リコール届出一覧表

リコール届出日：平成23年11月16日

リコール届出番号	外-1794	リコール開始日	平成23年11月17日	
届出者の氏名又は名称	フォルクスワーゲン グループ ジャパン株式会社 代表取締役 ゲラシモス・ドリザス	製作国：ドイツ連邦共和国 製作者名：フォルクスワーゲン株式会社 問い合わせ先：フォルクスワーゲン カスタマー センター (フリーダイヤル) 0120-993-199 (アドレス) <a href="http://www.volkswagen.co.jp/">http://www.volkswagen.co.jp/</a>		
不具合の部位 (部品名)	乗員保護装置 (前後席一体型頭部エアバッグ)			
基準不適合状態にあると認める構造、装置又は性能の状況及びその原因	前後席一体型頭部エアバッグ装置を装着した車両において、後部側面衝突センサの配線組み付けが不適切なため、当該エアバッグが作動する状況において作動が遅れるおそれがある。			
改善措置の内容	全車両、側面衝突センサの配線を正規位置に組み付け直す。			
不具合件数	0件	事故の有無	なし	
発見の動機	社内調査による			
自動車使用者及び自動車分解整備事業者に周知させるための措置	<ul style="list-style-type: none"> <li>・使用者：ダイレクトメールで通知する。</li> <li>・自動車分解整備事業者：日整連発行の機関誌に掲載する。</li> <li>・対策実施済車には、運転者席側ドア開口部のドアロックストライカー付近に外-1794ステッカーを貼付する。</li> </ul>

## 改善箇所説明図

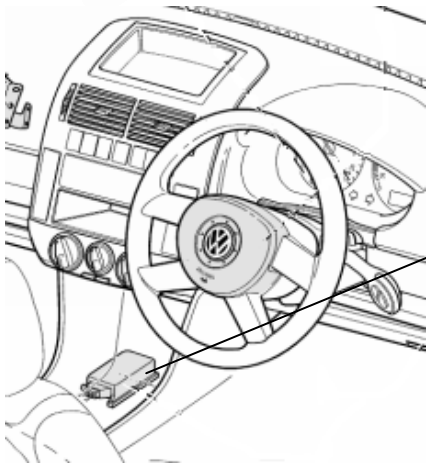
基準不適合発生箇所

前後席一体型頭部エアバッグ装置を装着した車両において、後部側面衝突センサの配線組み付けが不適切なため、当該エアバッグが作動する状況において作動が遅れるおそれがある。

改善箇所  
エアバッグ制御装置

全車両、側面衝突センサの配線を正規位置に組み付け直す。
